**OGGETTO: Procedura di Verifica di assoggettabilità a VIA ministeriale relativa al Rifacimento dorsale acquedottistica della Val Nure: Fasi 1-2-3. Tracciato in sponda Nure. [ID\_VIP: 7931]**

### Osservazioni

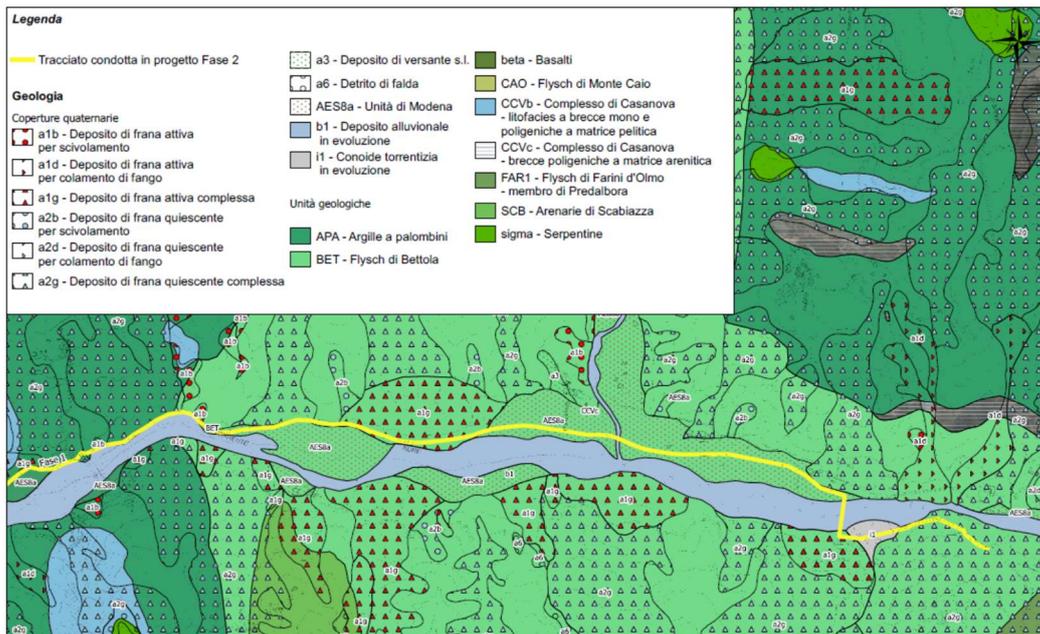
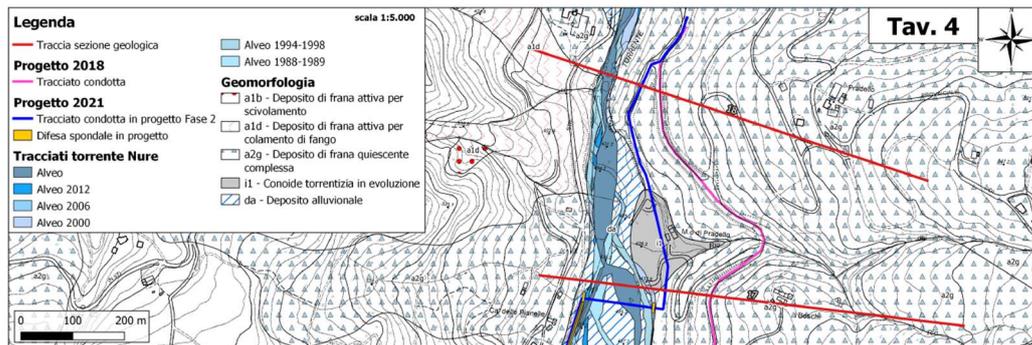
10. Per quanto riguarda il dissesto idrogeologico, sentito il competente Servizio geologico, sismico e dei suoli, si prende atto che, sulla base di un rilievo di dettaglio specificamente condotto nell'ambito del presente progetto, sono state introdotte delle modifiche rispetto alla cartografia del dissesto regionale, con il riconoscimento di una serie di nuove frane attive in corrispondenza dei tracciati stradali esistenti. Queste modifiche potranno essere integrate nella cartografia regionale a seguito di una ulteriore verifica sul campo. Si segnala a tale proposito, che in corrispondenza dell'attraversamento dell'acquedotto del T. Nure in località Molino di Pradello, nella tavola "Tav. GT1.2 - Fase 2 - Carta geologica" della Relazione geologica è indicata una frana attiva in destra Nure (Figura 1), mentre nella Tavola 4 dell'allegato "Integrazione alla relazione geologica", la stessa area è indicata come quiescente (Figura 2); si ritiene opportuno chiarire lo stato di attività della frana in quanto coinvolge proprio il manufatto in progetto.

Figura 3

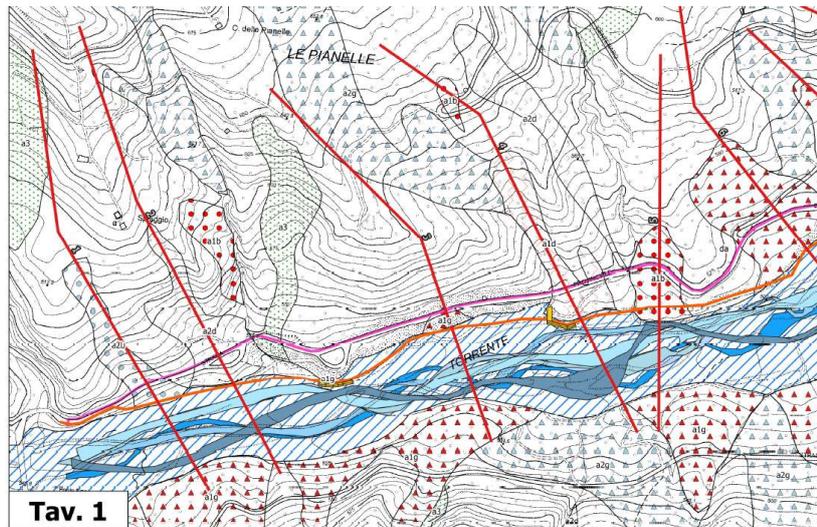
11. Si chiede di chiarire e integrare in modo più approfondito l'interferenza del nuovo tracciato acquedottistico con il piede di una frana attiva lambita dalla corrente nell'alveo di magra del Nure; tale frana è cerchiata in verde nella Figura 3, tratta dalla Tavola 1 dal documento "Integrazione alla relazione geologica".

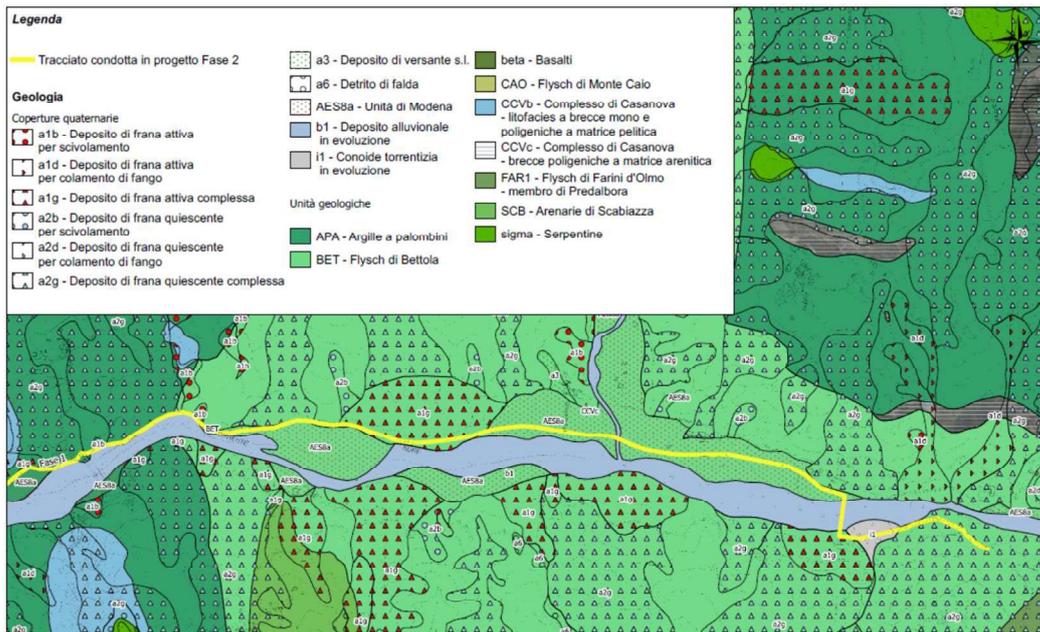
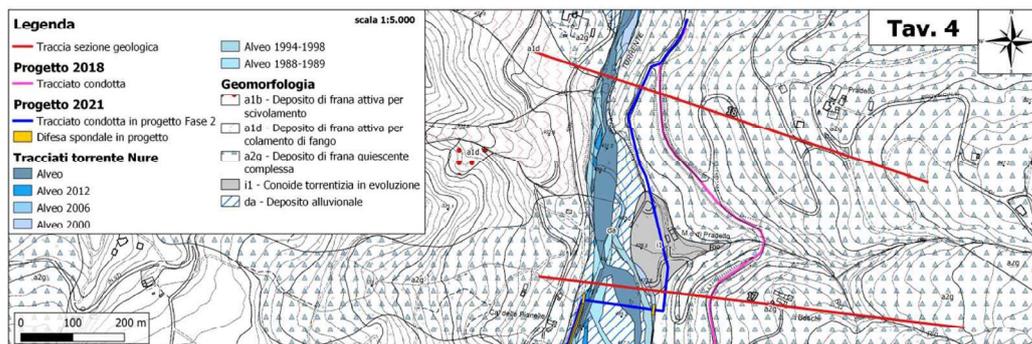
10. Per quanto riguarda il dissesto idrogeologico, sentito il competente Servizio geologico, sismico e dei suoli, si prende atto che, sulla base di un rilievo di dettaglio specificamente condotto nell'ambito del presente progetto, sono state introdotte delle modifiche rispetto alla cartografia del dissesto regionale, con il riconoscimento di una serie di nuove frane attive in corrispondenza dei tracciati stradali esistenti. Queste modifiche potranno essere integrate nella cartografia regionale a seguito di una ulteriore verifica sul campo. Si segnala a tale proposito, che in corrispondenza dell'attraversamento dell'acquedotto del T. Nure in località Molino di Pradello, nella tavola "Tav. GT1.2 - Fase 2 - Carta geologica" della Relazione geologica è indicata una frana attiva in destra Nure (Figura 1), mentre nella Tavola 4 dell'allegato "Integrazione alla relazione geologica", la stessa area è indicata come quiescente (Figura 2); si ritiene opportuno chiarire lo stato di attività della frana in quanto coinvolge proprio il manufatto in progetto.

Figura 3

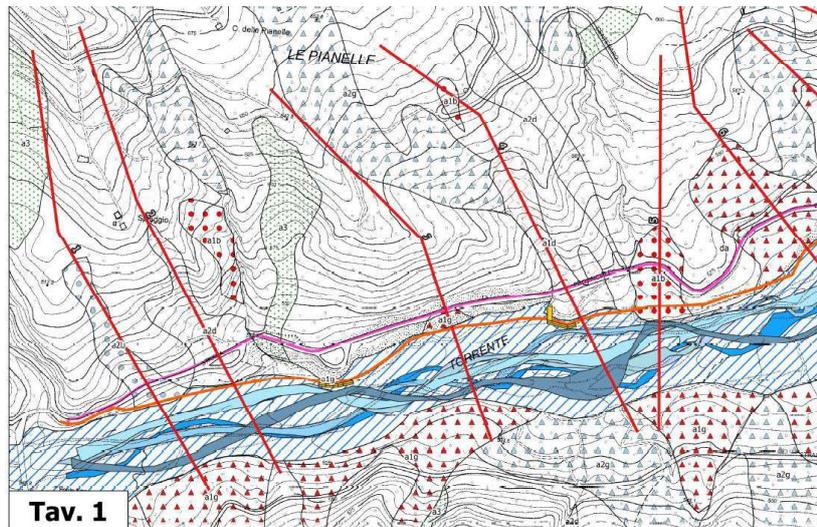
11. Si chiede di chiarire e integrare in modo più approfondito l'interferenza del nuovo tracciato acquedottistico con il piede di una frana attiva lambita dalla corrente nell'alveo di magra del Nure; tale frana è cerchiata in verde nella Figura 3, tratta dalla Tavola 1 dal documento "Integrazione alla relazione geologica".
